Asunto: Oficio de respuesta a radicado 160-COE2606-26046 adjunto informe técnico

160CI-IT2607-6559

Asunto: Solicitud aprovechamiento forestal para adecuación de vía Concordia
- Betulia

Expediente y/o número de consecutivo: 160-COE2606-26046

El área para intervenir se ubica sobre la vía Concordia – Betulia sector Majagual.

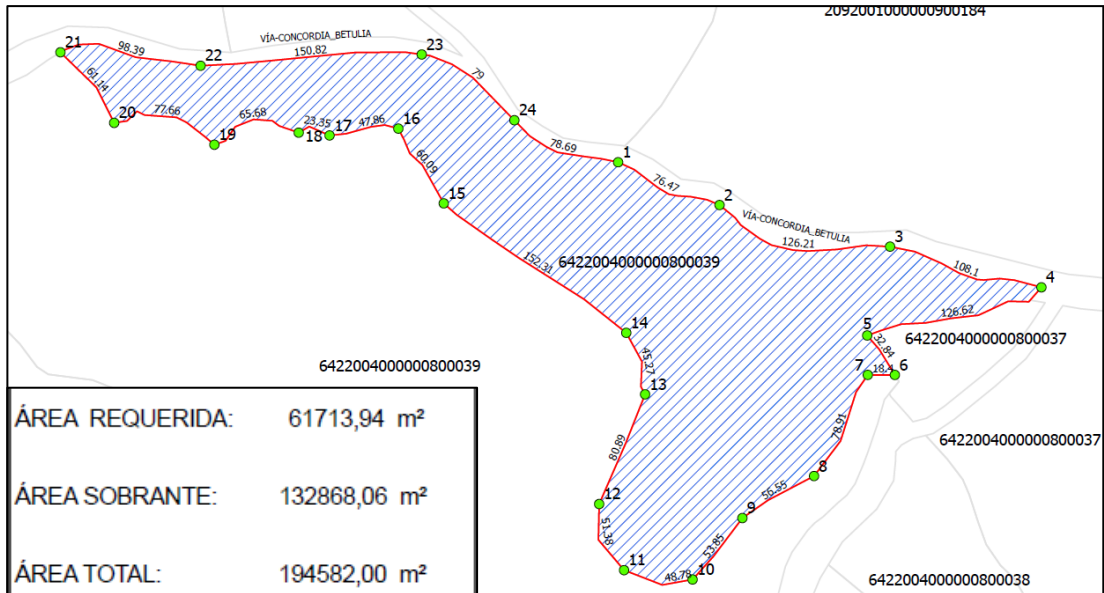
La intervención para el mejoramiento vial Concordia – Betulia requiere de movimientos de tierra sobre área perteneciente al predio denominado “Villa Blanca”. Esta área para intervenir es aproximadamente de 2.5 ha la cual cuenta con especies arbóreas relacionadas en el inventario forestal, y con áreas establecidas en cultivo de Aguacate y Lulo.

La intervención con aprovechamiento forestal se encuentra en la margen de la vía Concordia – Betulia como se identifica en la siguiente imagen en un área aproximada de 11.700 m²

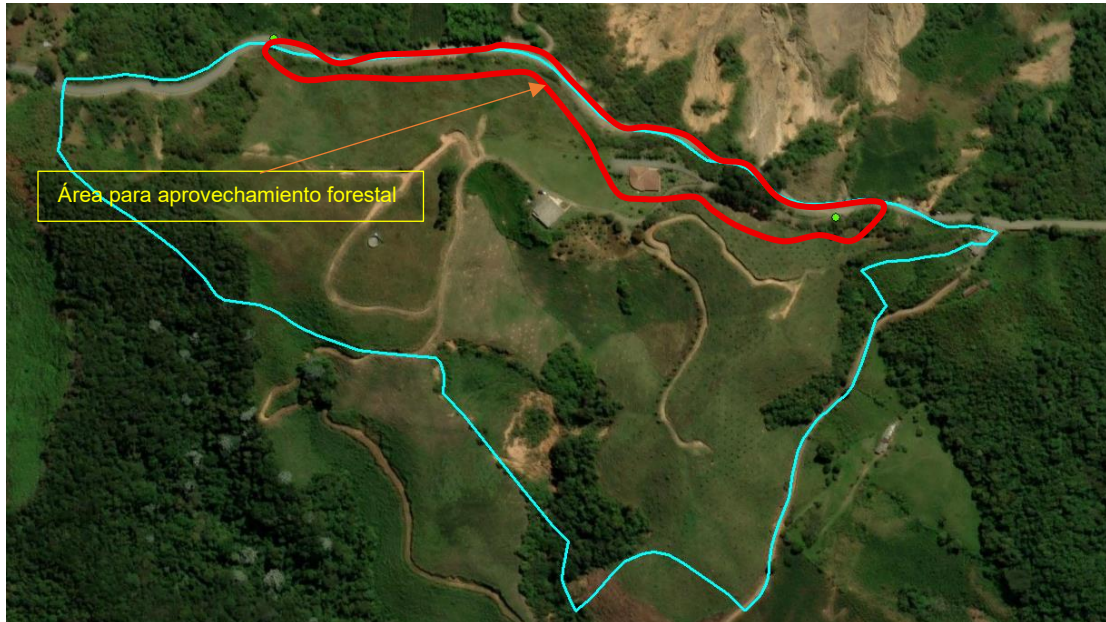
En el recorrido no se identifican fuentes hídricas registradas en el Geoportal que pudieran ser afectadas con el aprovechamiento forestal ni con el movimiento de tierra.

Se observan los cultivos de Aguacate y Lulo, estos cultivos no requieren intervención por parte de la Corporación.

El área donde se ubican los individuos arbóreos objeto de la solicitud no se encuentra dentro de áreas de servicios ecosistémicos o de conectividad ecosistémica. Las especies arbóreas se ubican en una franja asociada a rastrojos, especies de bajo crecimiento y cultivos, por lo tanto, no representan restricciones para su aprovechamiento.
